Danske Statsbaner - Maskinafdelingen

Stempel og Stempelstang,

til
 Loko: Litra K, O, D Nr 801-805.

København Mai 1894. Maskinbefj. 148

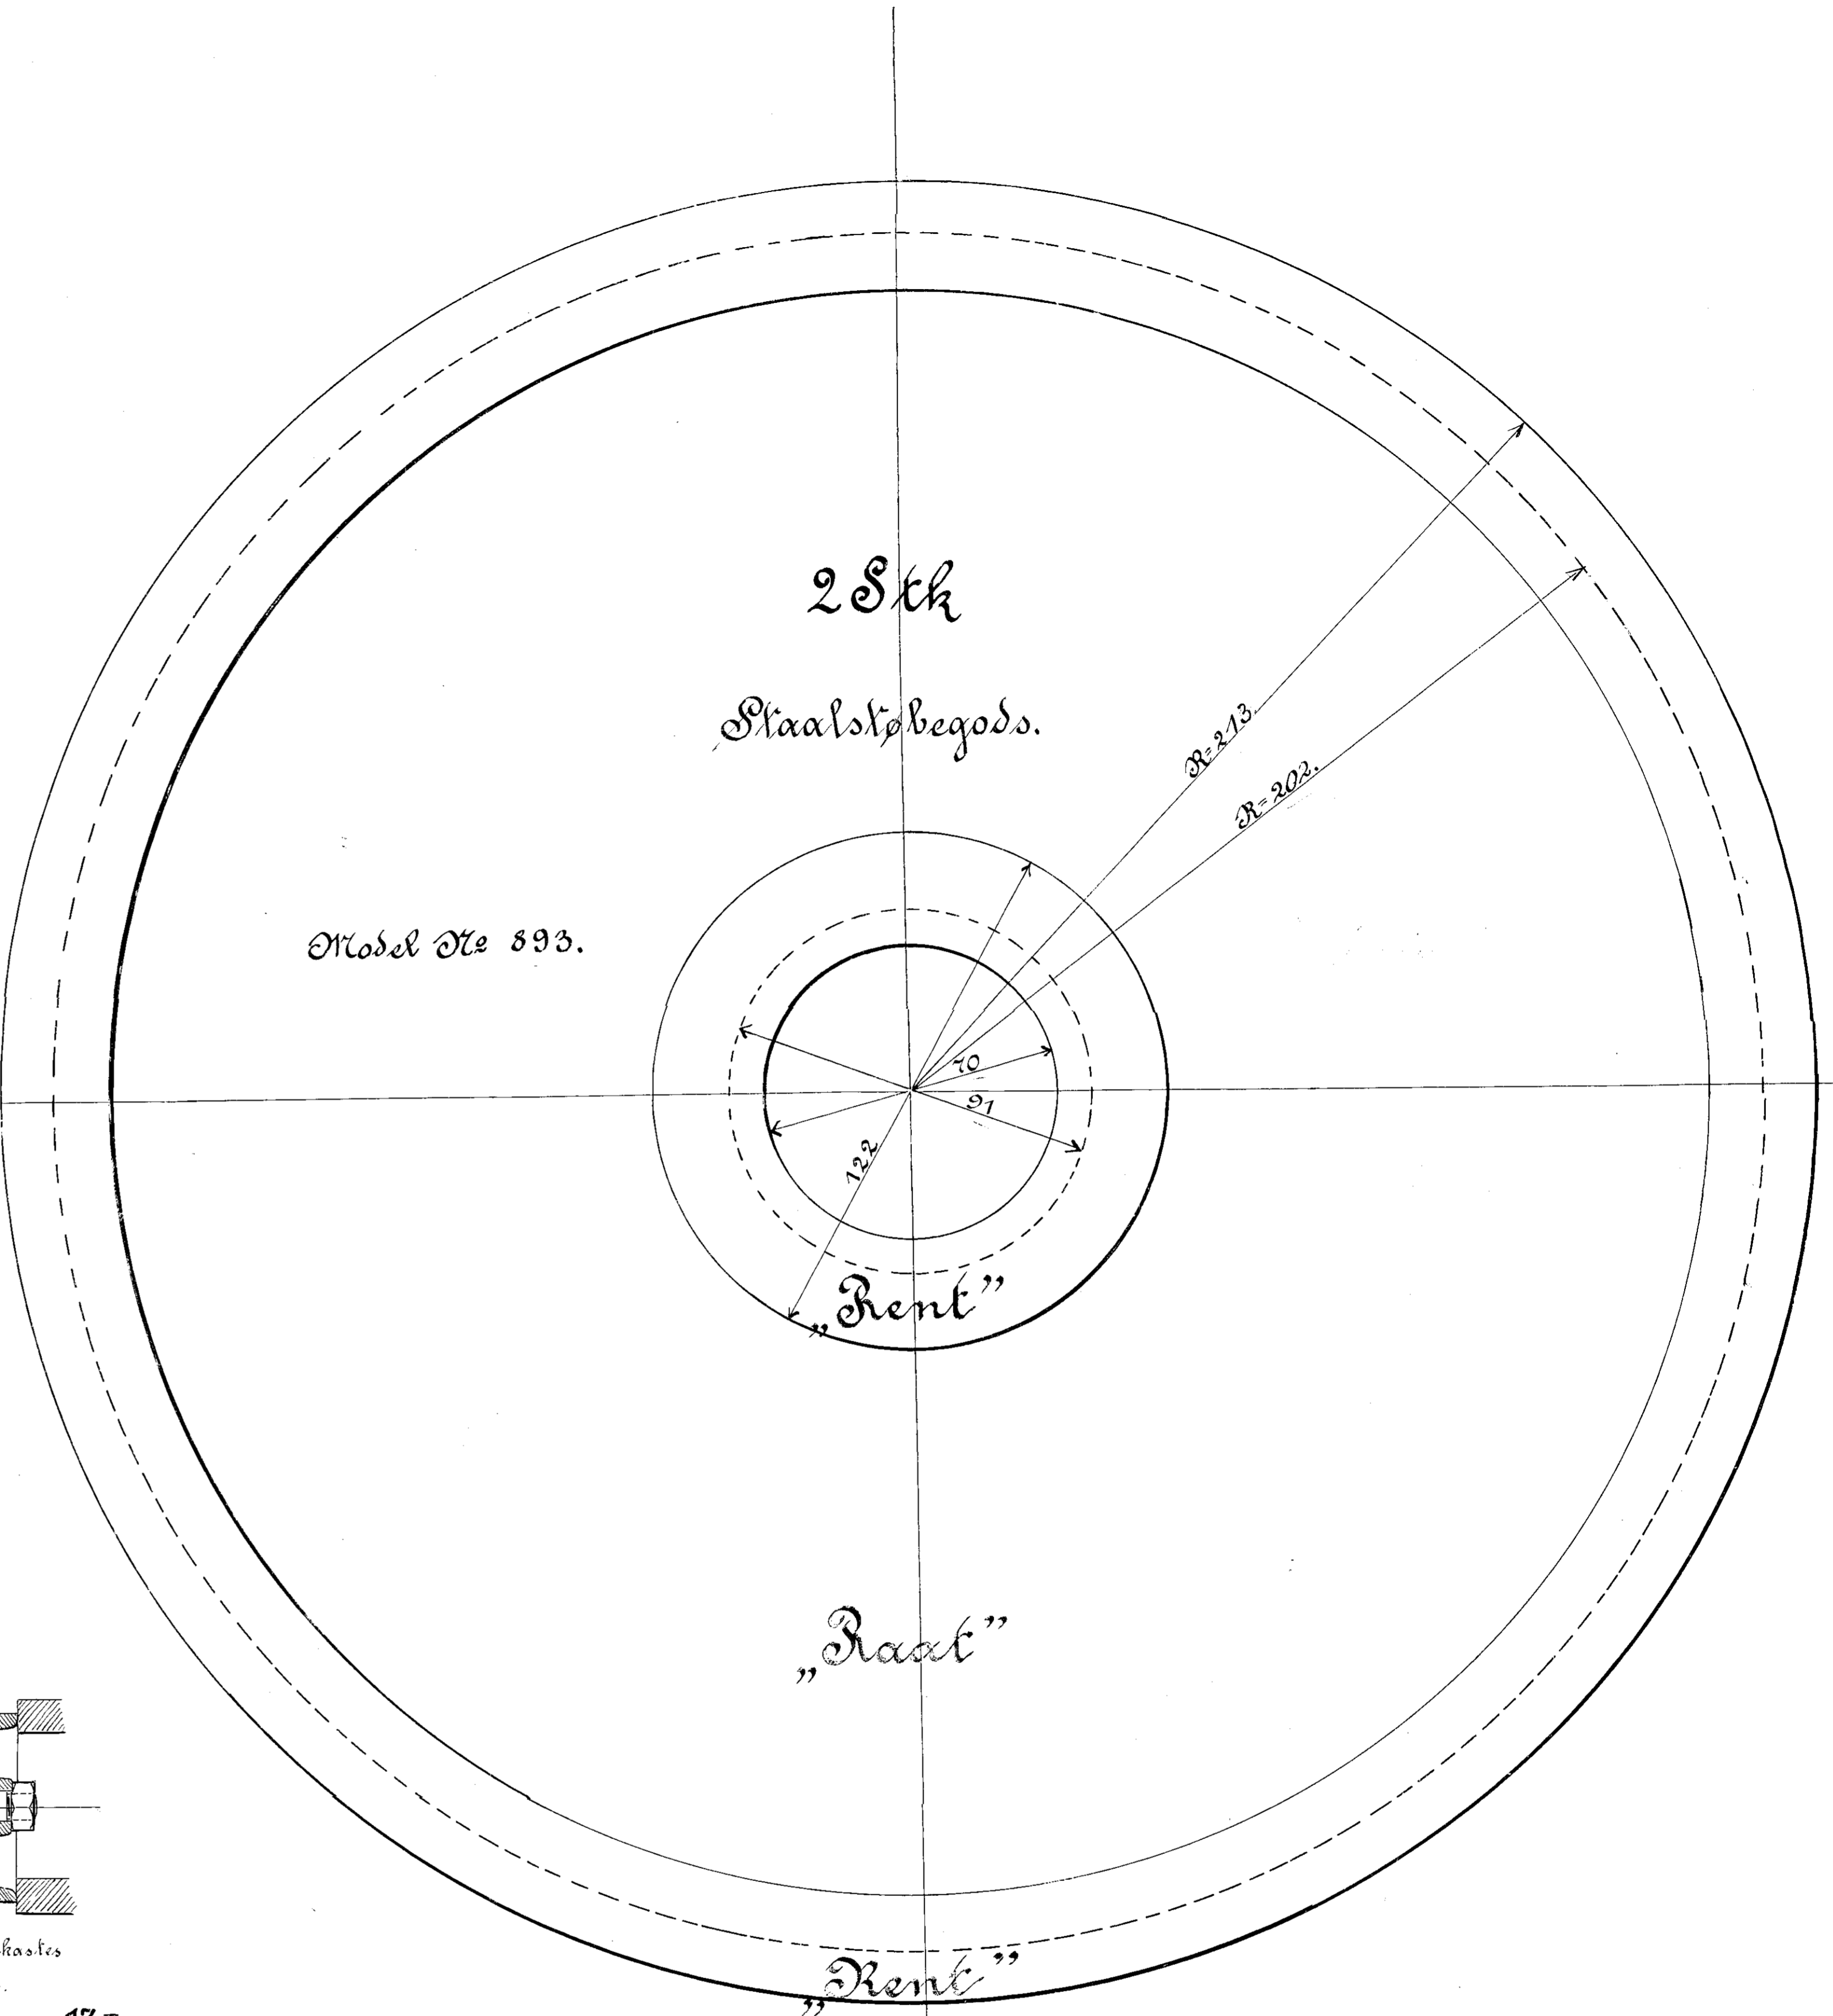
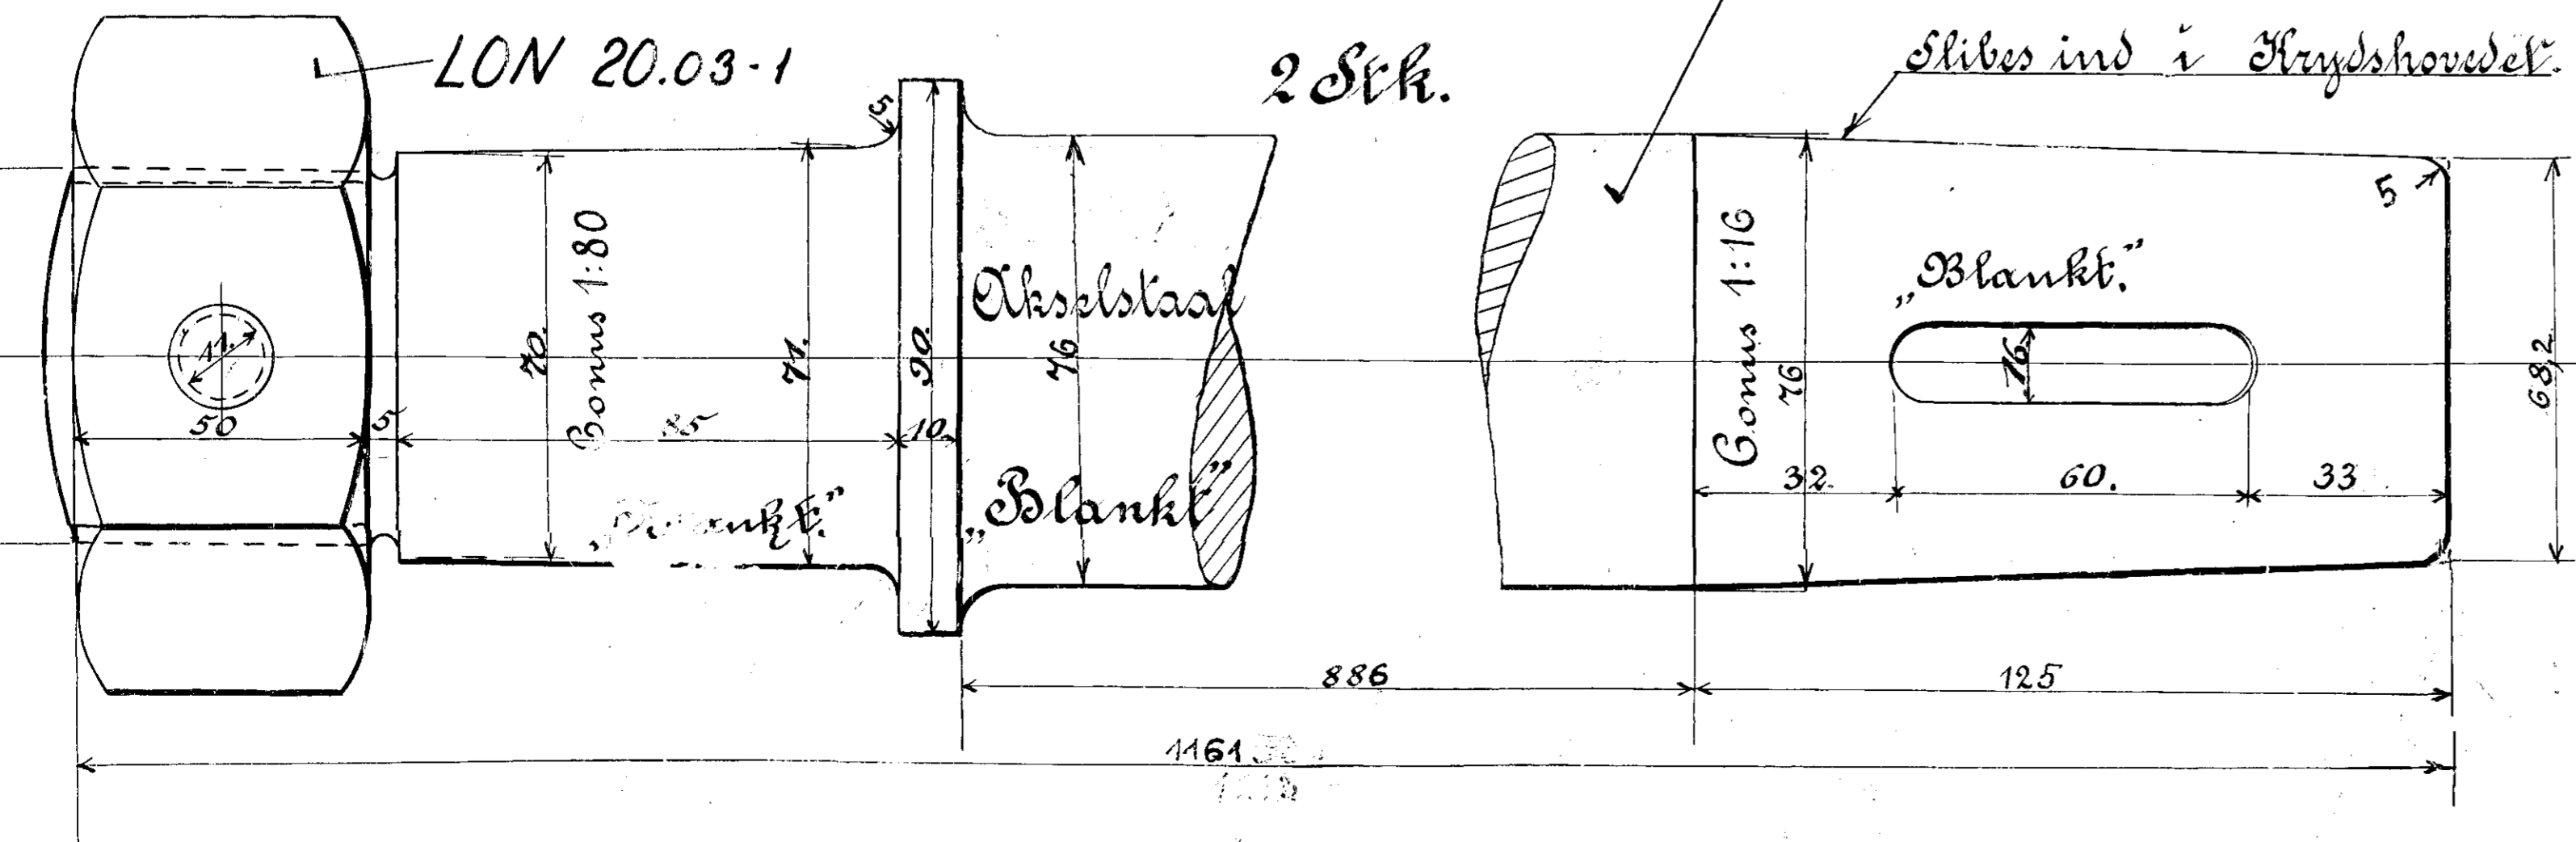
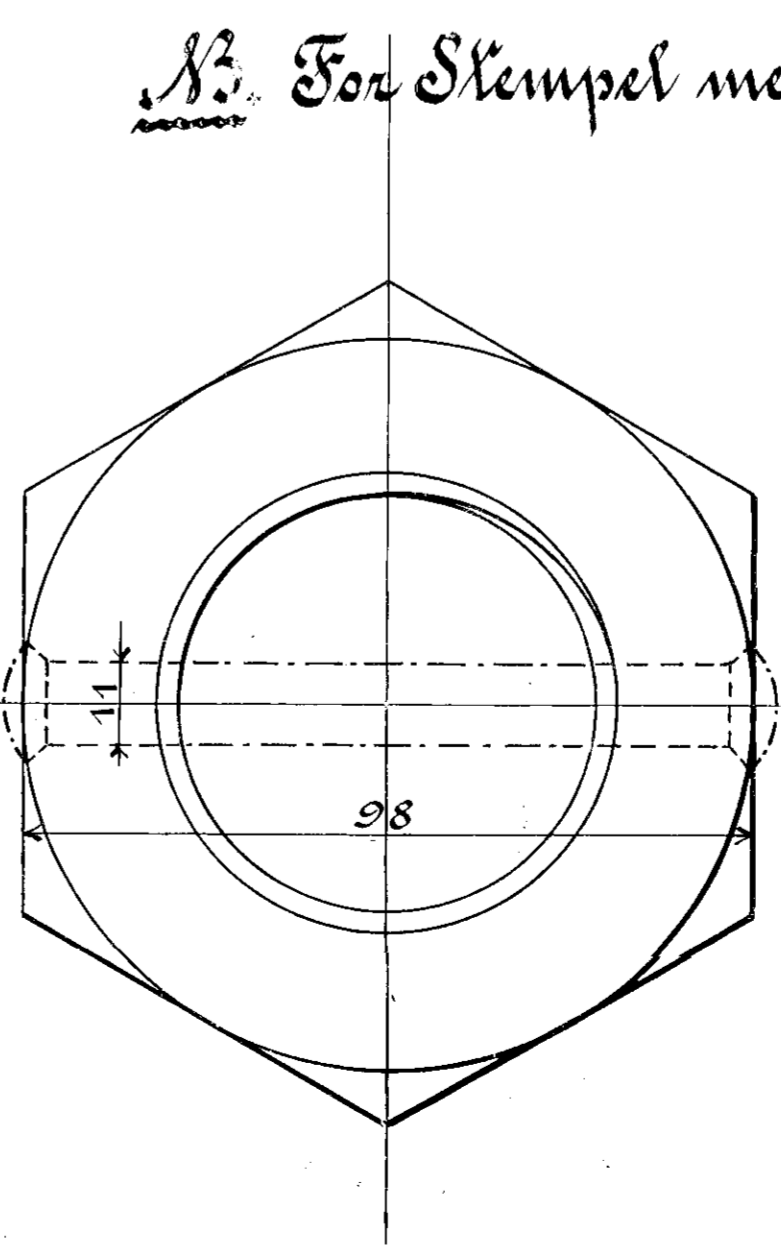
LON indfer.	A 27/11 51 7M.
Forandringer.	
konus til Krydshoved rundes med 5 mm Runding	18/29 V.S.
Bemærkningen angaaende Stempelringens Bearbejdning udgaar.	
Maal paa Blikstrimler rettet.	27/30 K.
Stangen forlænges 11 Ger. pr. 1 engl.	19/30 V.S.
	19/39 V.S.
